**DODATEK č. 2  
ke smlouvě o dílo**

„B 062 – Švehlova, oprava mostu, č. akce 1022, Praha 15“

# ZMĚNA CENY STAVBY

**SO 451 Přeložka trasy optických kabelů**

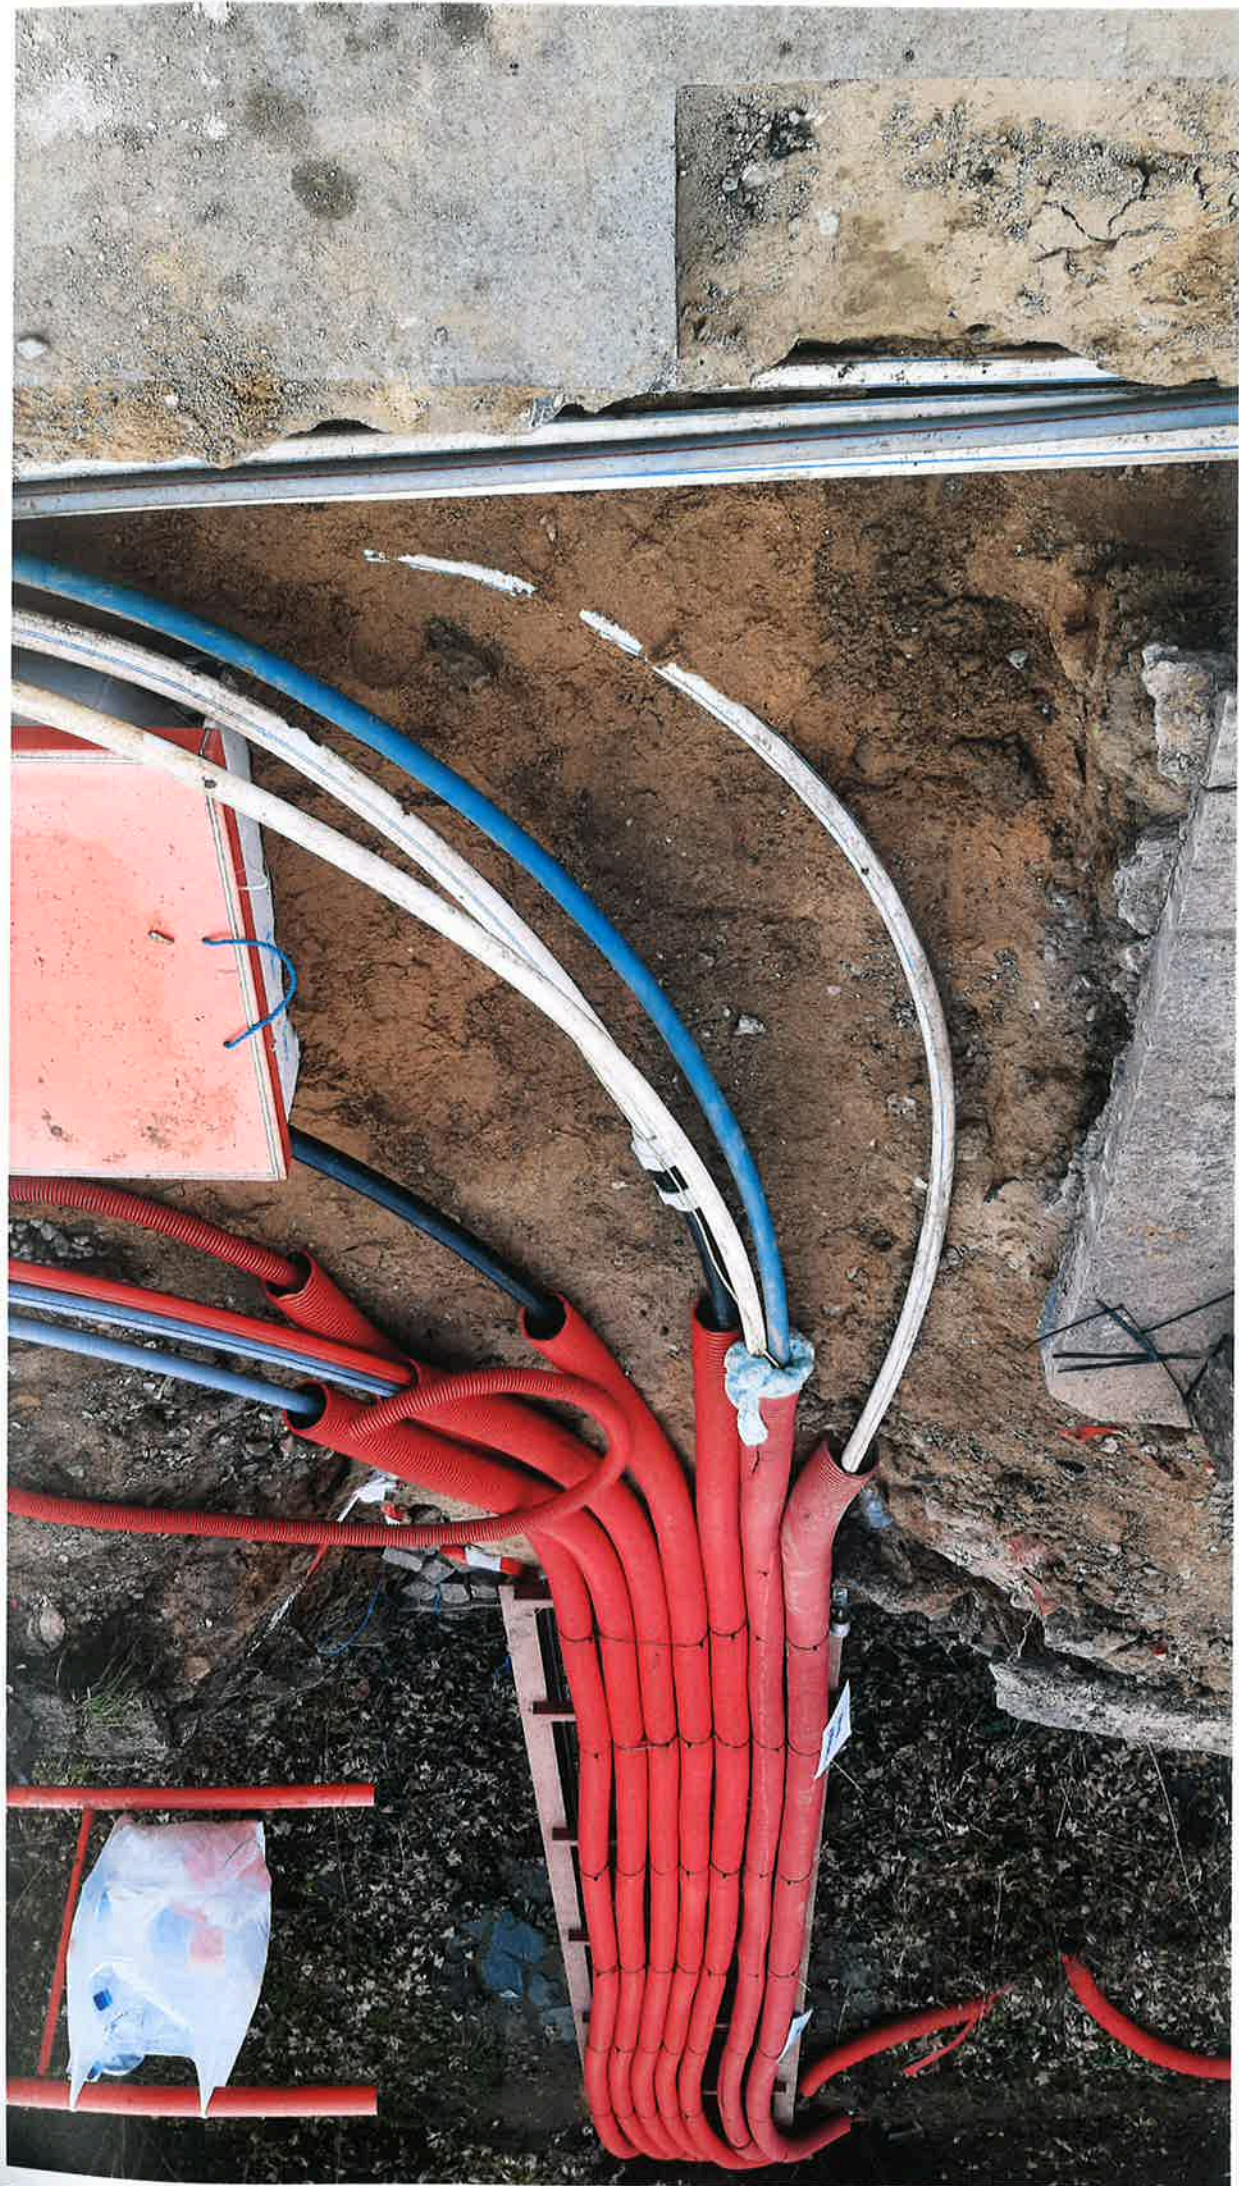
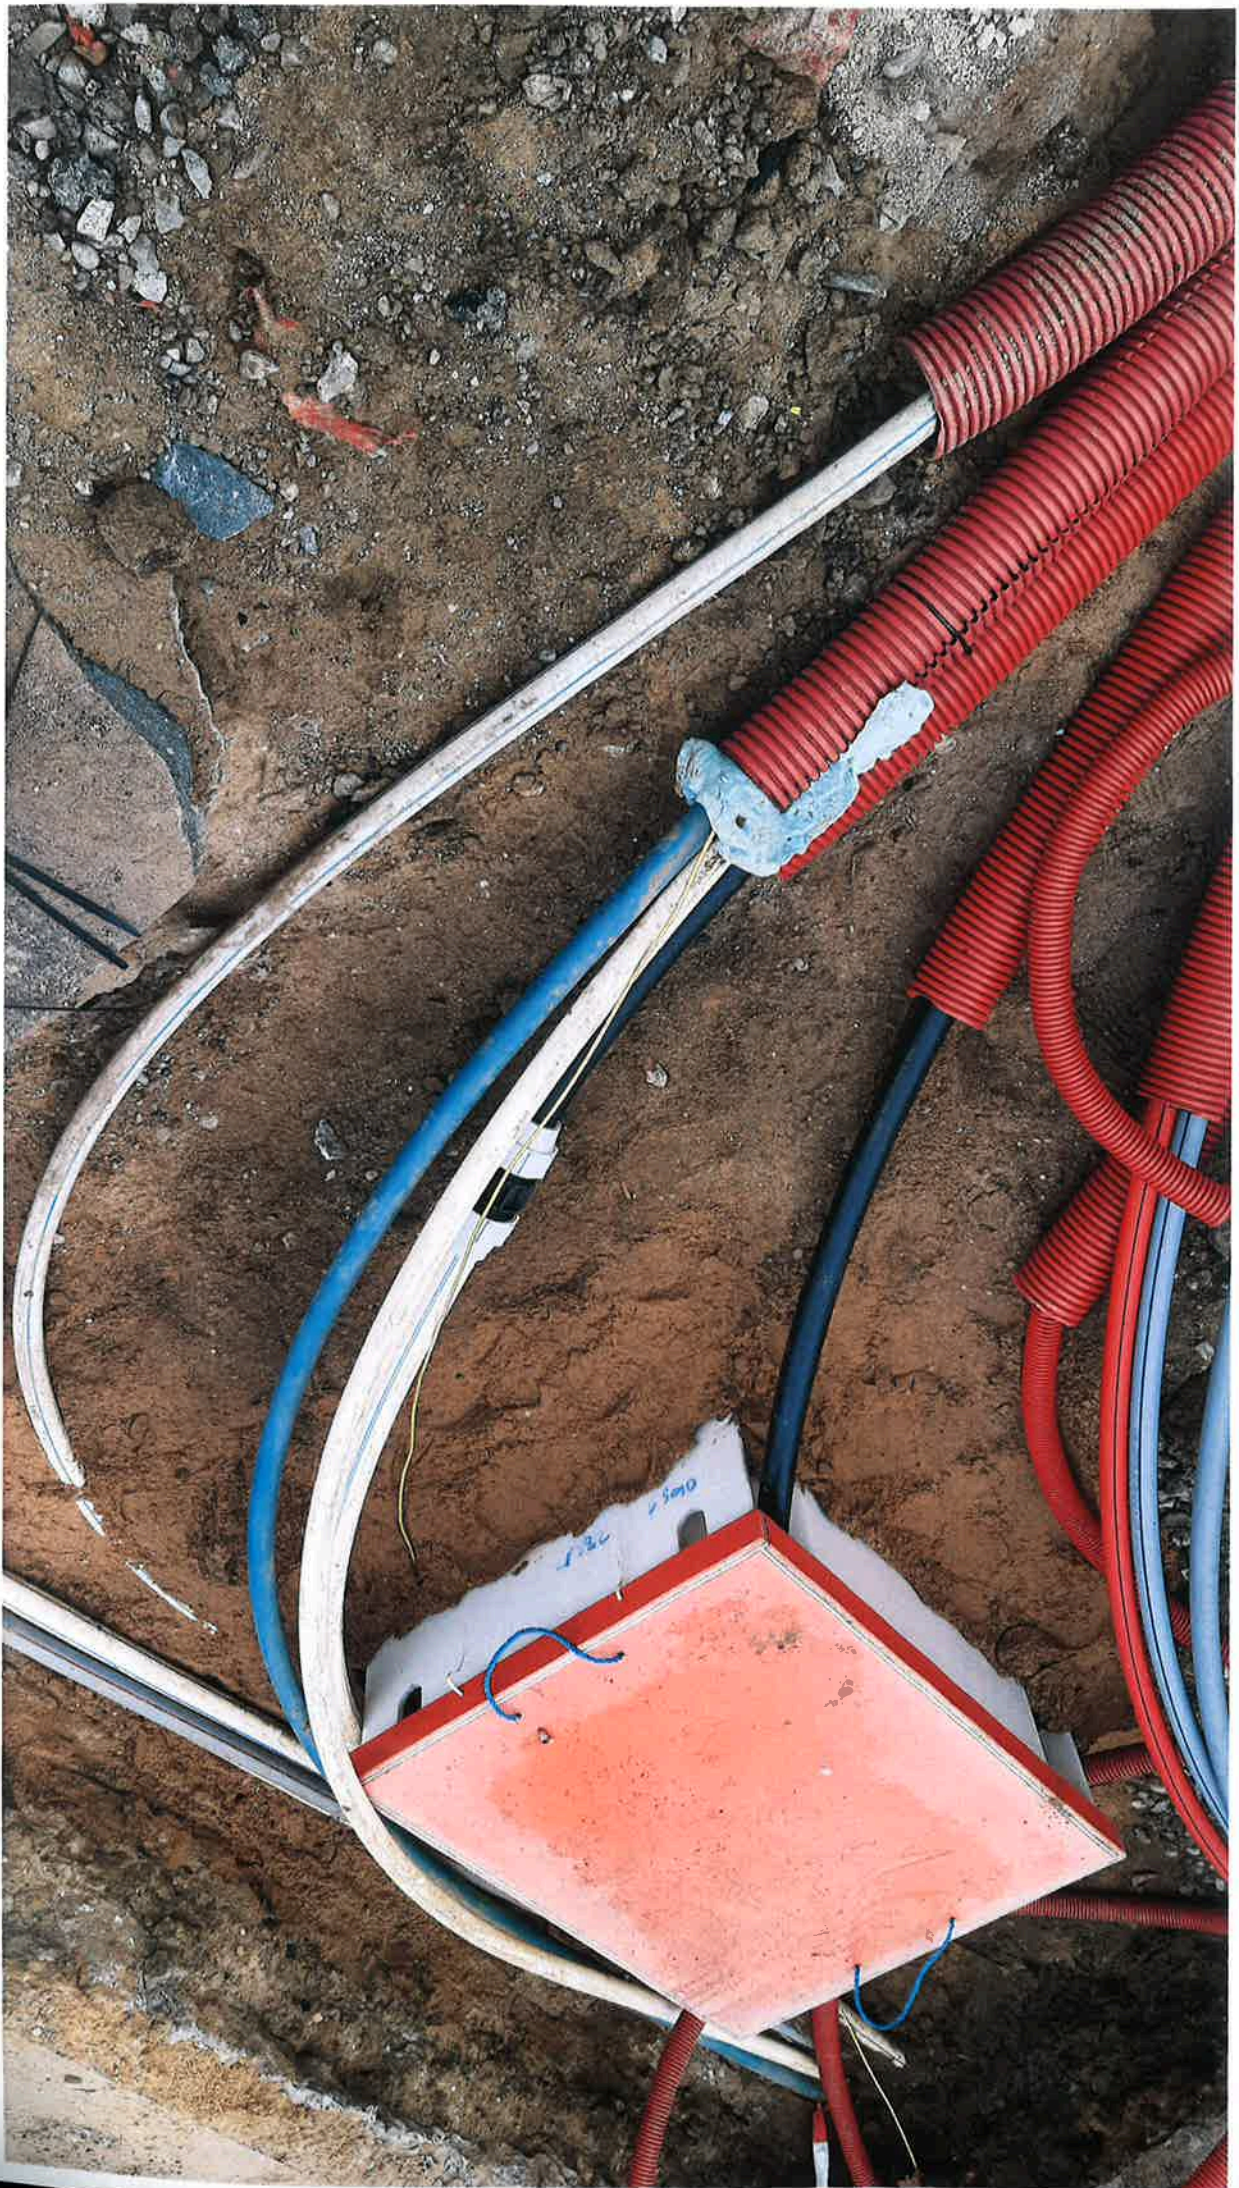
V rámci SO 451 byla navržena přeložka  
dálkového optického kabelu vysoké  
prioritě (ribbonová konstrukce) ve  
vlastnictví společnosti TELIA CARRIER  
CZECH REPUBLIC a.s.

Na základě projednání RDS, které je  
podmínkou správce IS ve vyjádření, bylo  
správcem konstatováno, že na uvedeném  
kabelu však nejsou dostatečně velké  
rezervy, které by umožňovaly jeho stranové  
vymístění, jak pro provizorní, tak pro  
finální řešení. Každým dalším zásahem  
na kabelu (vložením nové spojky) by došlo  
k zhoršení přenosových vlastností kabelu  
a ohrožení tak živých datových toků  
mezinárodního charakteru. Z tohoto  
důvodu vlastník kabelu společnost  
TELIA CARRIER Czech republic a.s.

připouští jako jediné možné nezbytné  
řešení oproti předpokladům zadávací  
dokumentace výměnu celé kabelové  
délky, která prochází objektem B062
